Dringende Service Aktion

Betrifft: Reparaturanweisungen zur Überprüfung der unteren Querlenker und Einbau einer Hitze-Dämmmatte für den Kraftstofftank bzw. Umprogrammierung des PCM

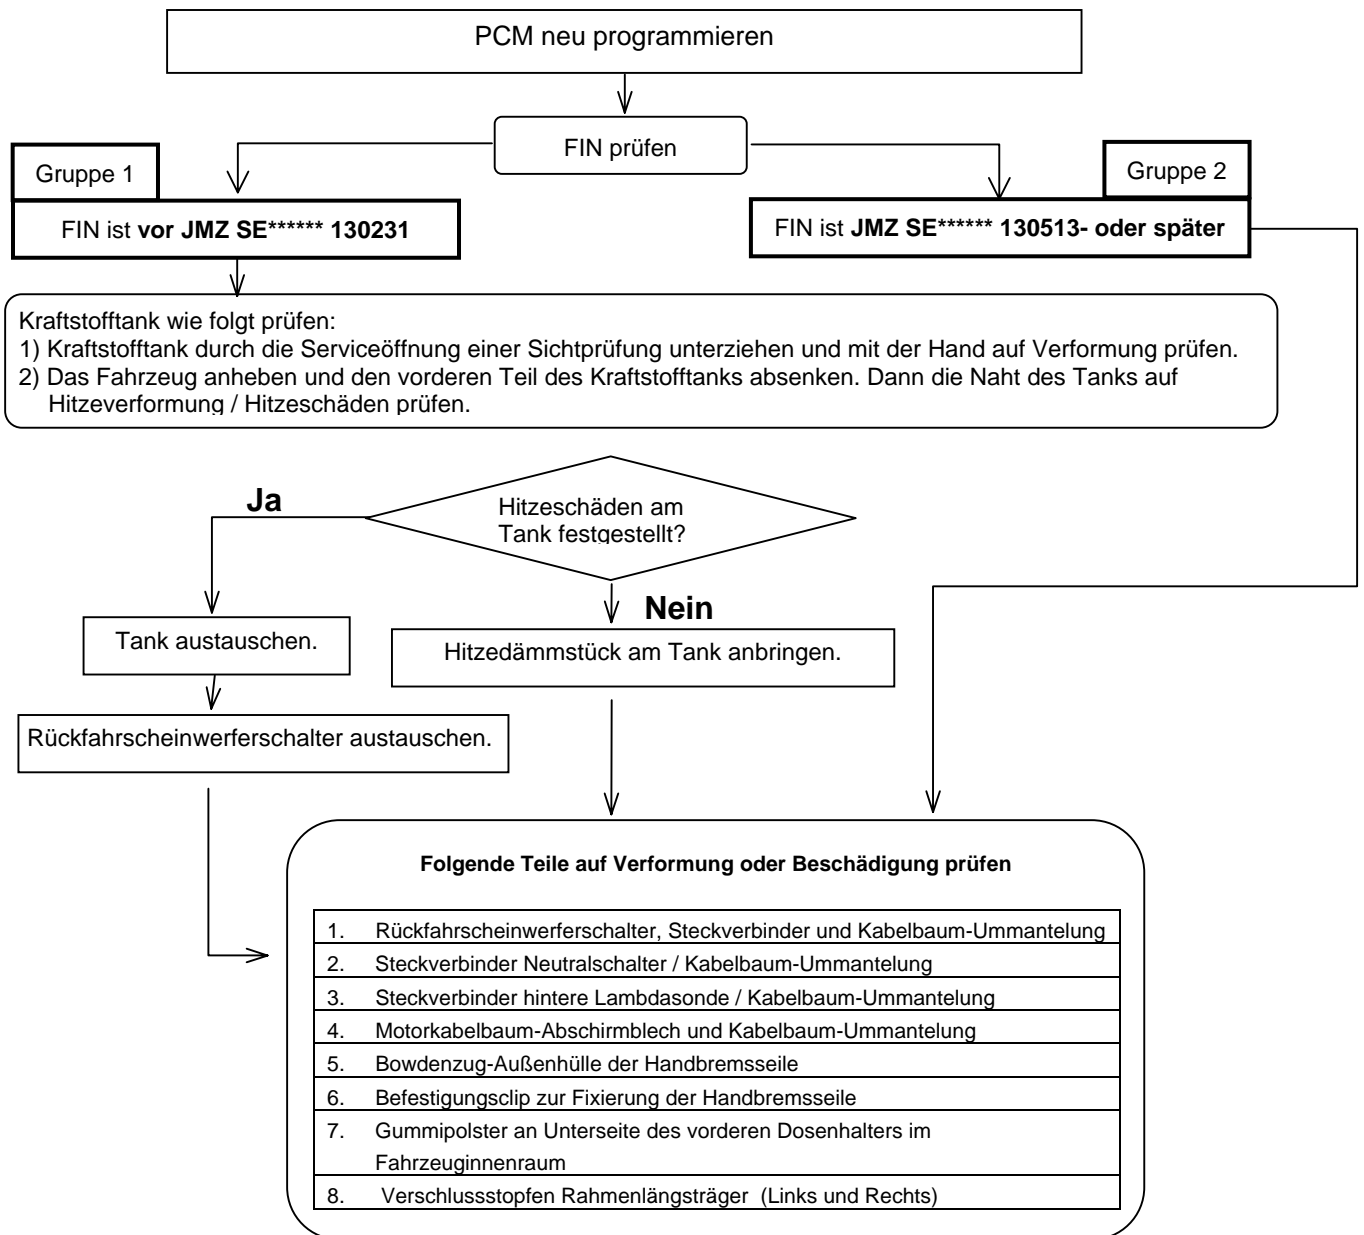
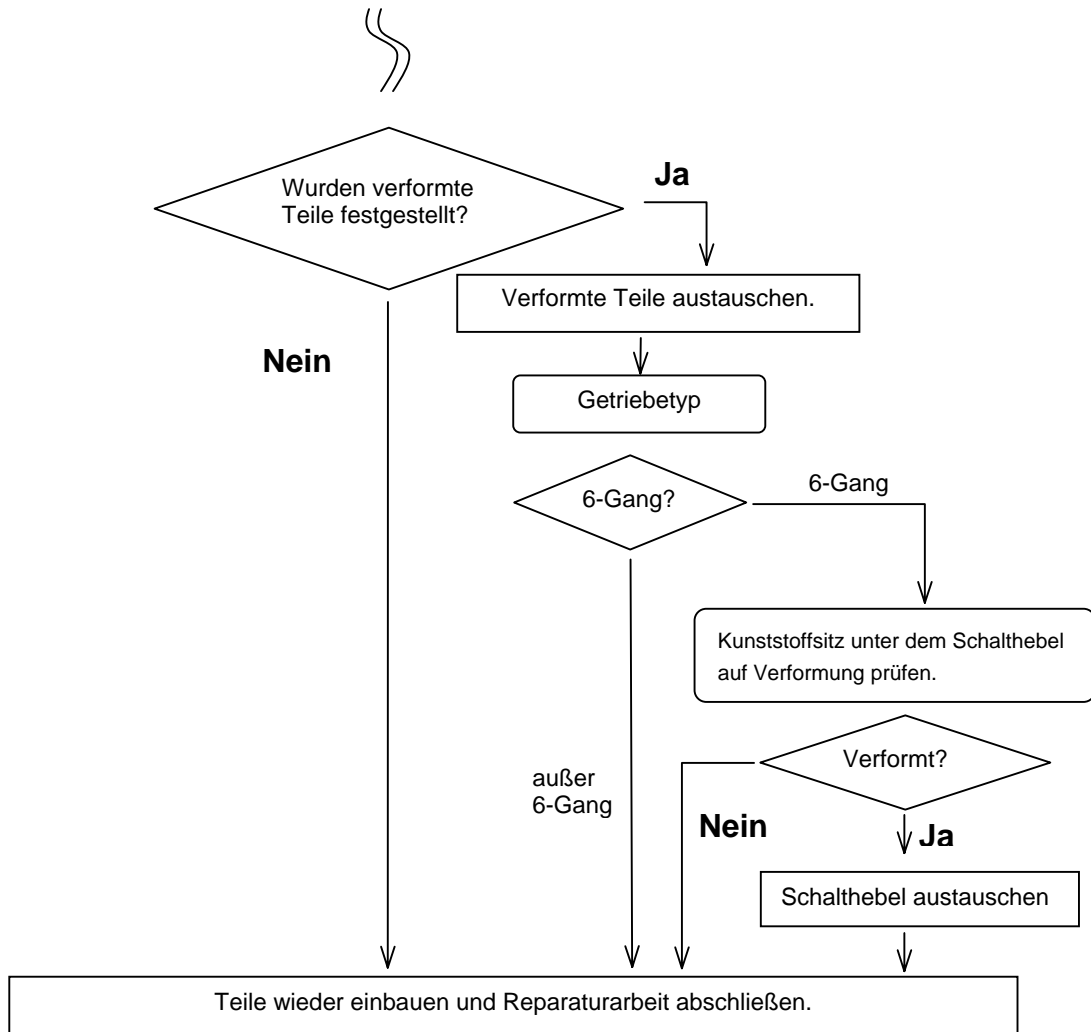
Der Produktions-Code kann bei angehobenem Fahrzeug auf der Unterseite des Querlenkers abgelesen werden.

Nur wenn auf einem Querlenker K4 und \diamond -1 eingestempelt ist,
muss dieser erneuert werden

Nur wenn auf dem Querlenker die Nummern-Kombination **K4 und ◇-1** eingestempelt ist, muss dieser erneuert werden.

In diesem Fall ist der Querlenker gemäß den Angaben im Werkstatt-Handbuch zu erneuern und das Fahrzeug anschließend zu vermessen.

Vorgeschriebene Positionen der Dämmstücke für den Fall, dass der Kraftstofftank aufgrund einer Beschädigung durch Hitze einwirkung ausgetauscht werden muss.

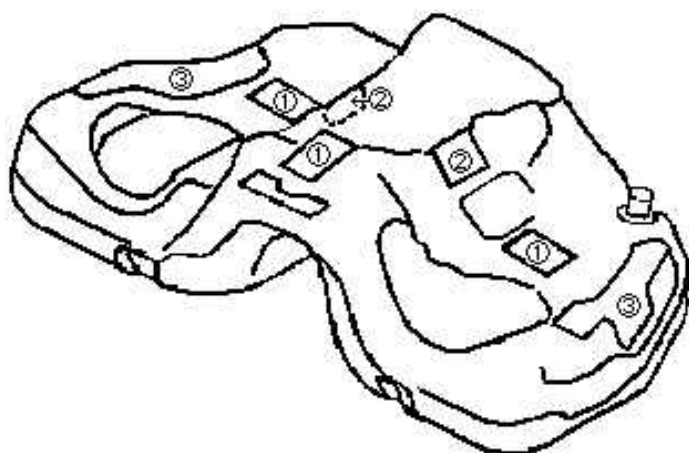
*Beim Austausch des Tanks Dämmstücke (1), (2) und (3) anbringen.

Beispiel für ordnungsgemäß angebrachte Hitzedämmmatte

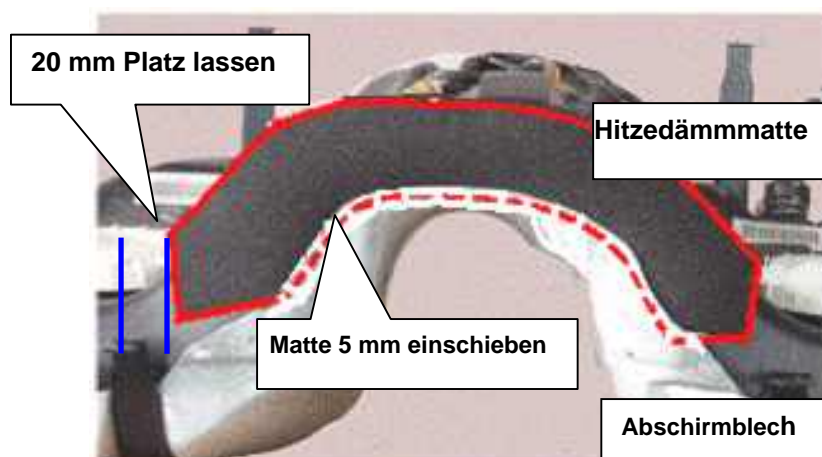
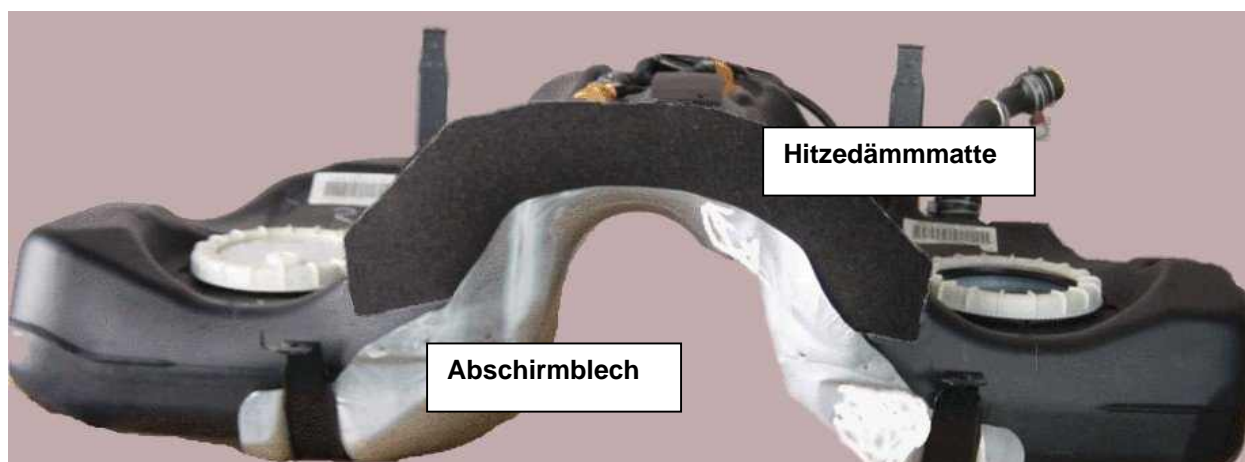
1. Die Hitzedämmmatte (nachfolgend "Matte" genannt) gleichmäßig zwischen die Vorderseite des Kraftstofftanks und die Karosserie einschieben.
HINWEIS: ca. 20 mm Platz lassen zwischen Halteband und Matte.
HINWEIS: Das untere Ende der Matte (ca. 5 mm) zwischen Tank und Abschirmblech schieben.
HINWEIS: Mit einem Spachtel o. ä. die Matte zwischen Tank und Abschirmblech schieben.
Die Matte darf keine Falten werfen.

2. Doppelseitiges Klebeband auf beiden Seiten des Tanks anbringen und die Matte provisorisch befestigen.
HINWEIS: Vor Anbringen des Klebebandes den Bereich mit einem Tuch o. ä. reinigen.
HINWEIS: Das doppelseitige Klebeband dient nur der provisorischen Befestigung.

3. Den Kraftstofftank mit dem Getriebeheber langsam anheben und die Haltebänder wieder befestigen.
HINWEIS: Das Schraubengewinde nicht beschädigen.
Anzugsmoment: 43,1 – 60,8 Nm
4. Überprüfen, dass das untere Ende der Matte korrekt zwischen Tank und Abschirmblech sitzt.
HINWEIS: Sicherstellen, dass kein Teil der Matte oben aus dem Abschirmblech heraussteht.
